## AMPLASAMENTE PANOURI PUBLICITARE

**Referitor la cererea de aviz de amplasament, înregistrată cu nr. 60101836481 / 10.12.2018, pentru obiectivul AMPLASARE PANOU PUBLICITAR IN SISTEM PROVIZORIU SI DEMONTABIL de la adresa judet CLUJ, oras CLUJ-NAPOCA, str. MIHALI TEODOR, nr. FN.**

**AVIZ DE AMPLASAMENT FAVORABIL Nr. 60101836481 / 04.01.2019**

**AVIZ FAVORABIL**  
Nr. Înregistrare 211433215/03.01.2019

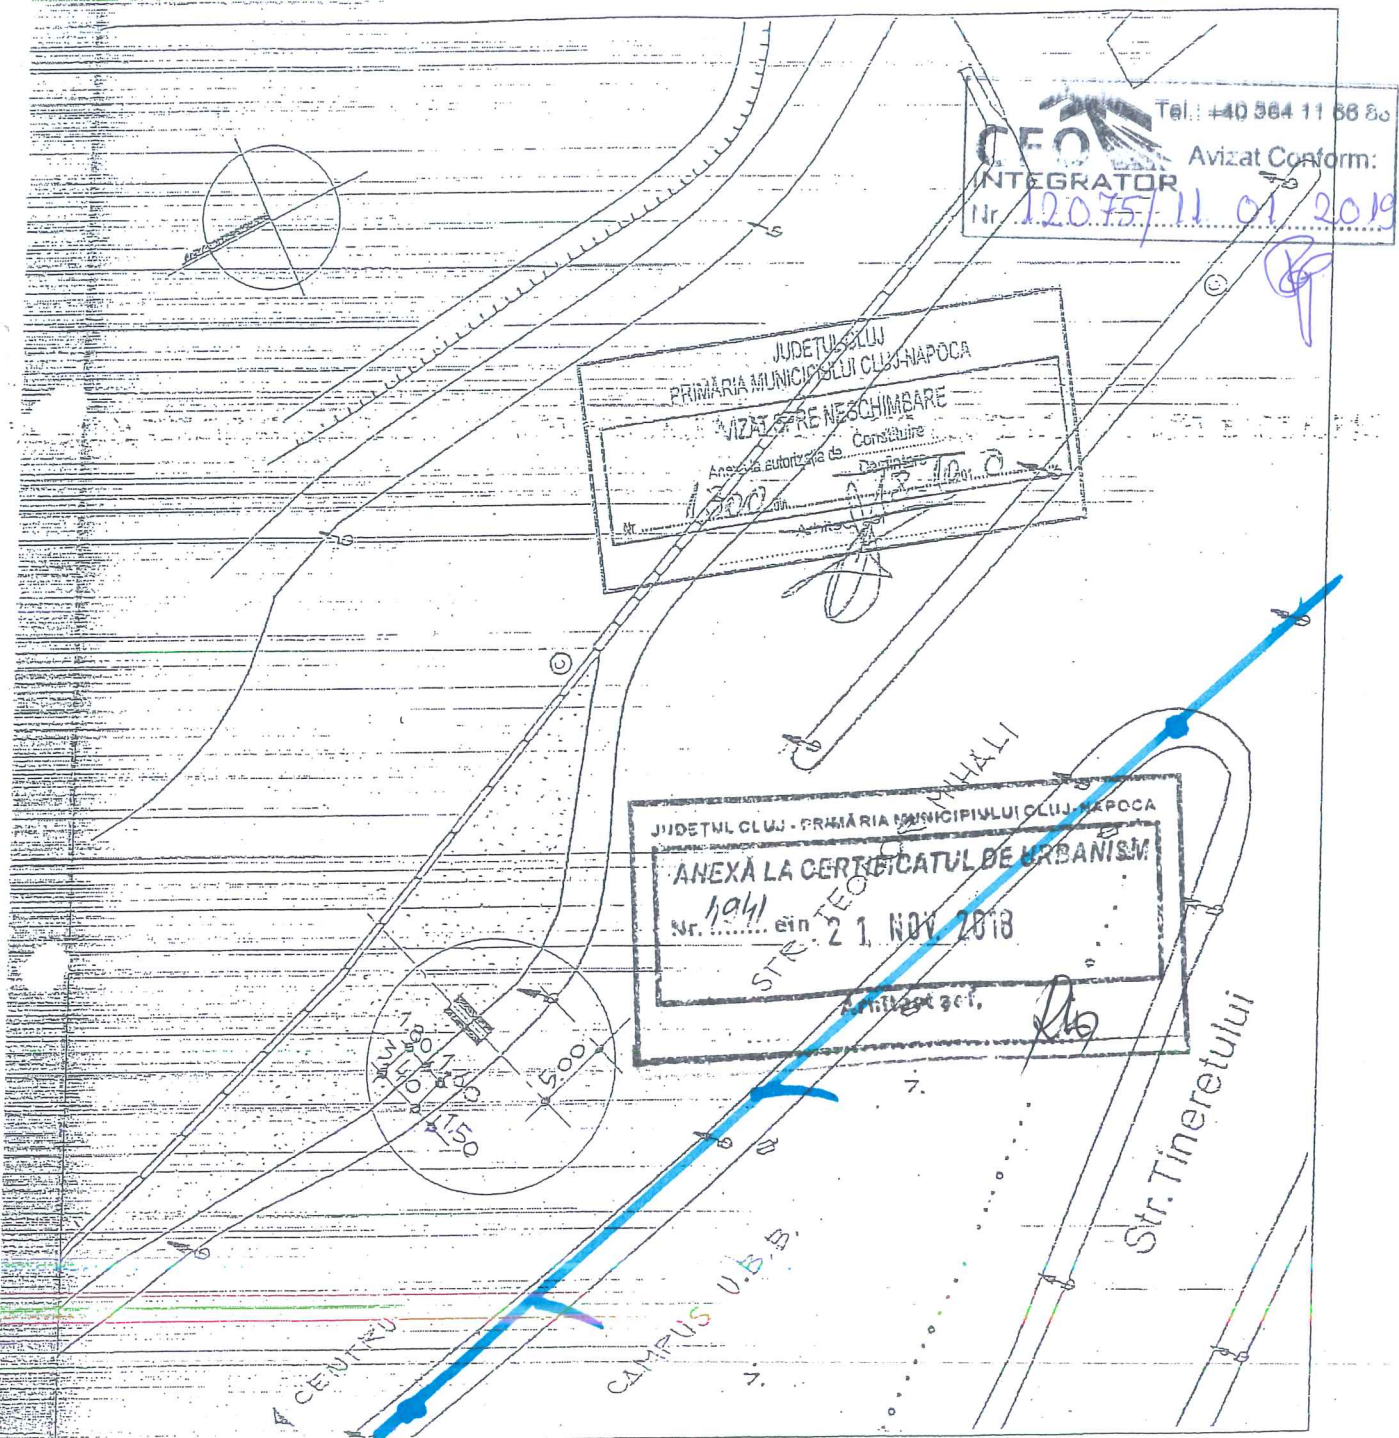
Subtraversarea retelei CFO Integrator:	DA <input checked="" type="checkbox"/>	NU <input type="checkbox"/>
Solicitare de asistenta tehnica pe durata instalarii:	DA <input checked="" type="checkbox"/>	NU <input type="checkbox"/>
Pastrare distanta de siguranta 60 cm:	DA <input checked="" type="checkbox"/>	NU <input type="checkbox"/>
